**Oggetto: Diga Scanzano (SND n°0741A/20611) e Diga Rossella (SND n°0741/20611).**  
 Progetto di Gestione art.114 del D. Lgs. n°152/2006 e ss.mm.ii.  
**RELAZIONE INTEGRATIVA A SEGUITO DEL PARERE UTD DI PALERMO**  
**PROT.19666 DEL 06/09/2017**

Oggetto: **Diga Scanzano (SND n°0741A/20611) e Diga Rossella (SND n°0741/20611)**

### **ALLEGATO 1**

#### **INTEGRAZIONE AL PARAGRAFO 7.7 “Ripristino della capacità di invaso”**

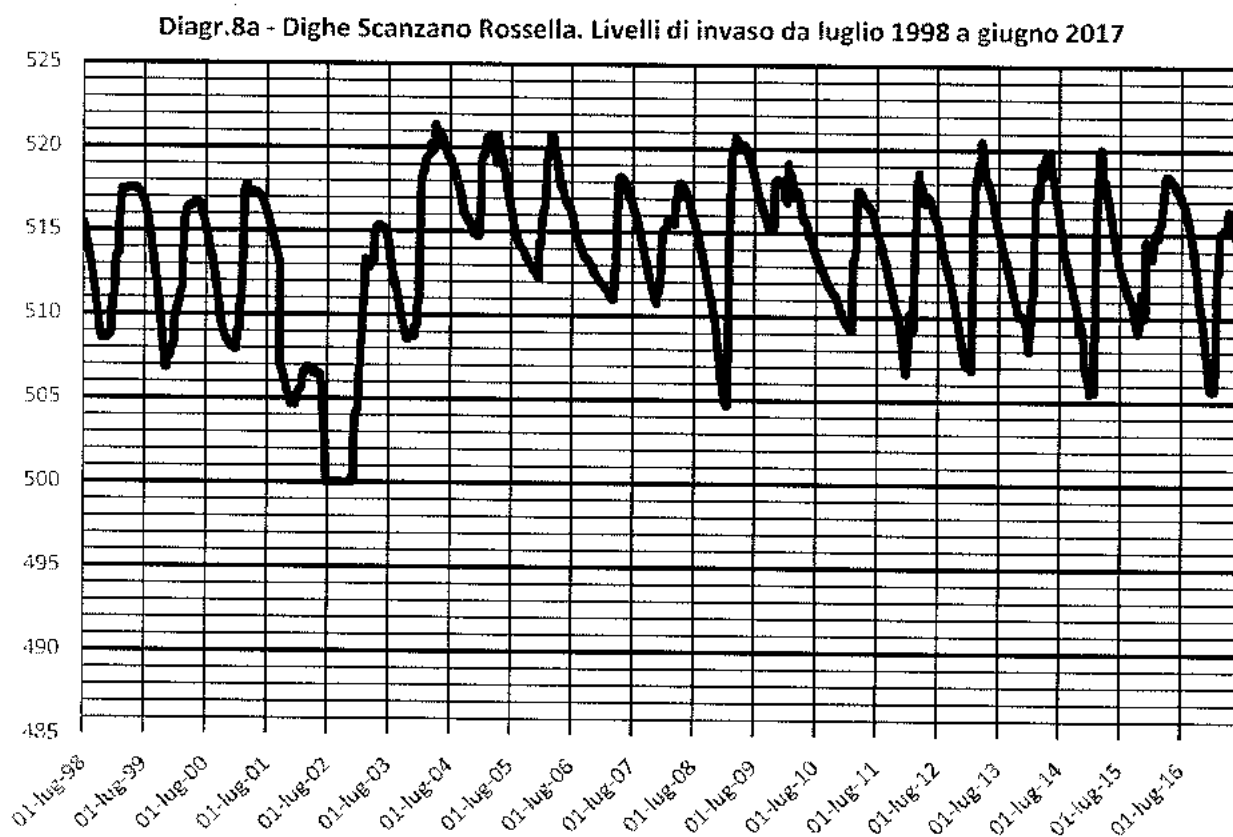
- A. Mancata definizione delle attività per l'asportazione dei sedimenti dall'invaso.
- B. Mancata definizione delle attività per il mantenimento della capacità di invaso.
- C. Omissione delle modalità e dei tempi per il ripristino della capacità utile del serbatoio.
- D. Comunicazione all'UTD delle operazioni di svasso, sfangamento o spurgo, secondo la tempistica di cui all'art.5 del D.M. 30/06/2004.

Il diagramma sotto riportato illustra l’andamento dei livelli di invaso delle dighe Scanzano Rossella nell’ultimo ventennio.

#### **Osservazioni:**

1. La modulazione annuale, con valori di minimo invaso alla fine della stagione autunnale (mediamente, novembre).
2. Valori di minimo invaso al di sopra della quota **m 505,00 s.m.** (il minimo assoluto del 2002 si riferisce allo svasso effettuato per i lavori di manutenzione straordinaria allo scarico di fondo, EAS).
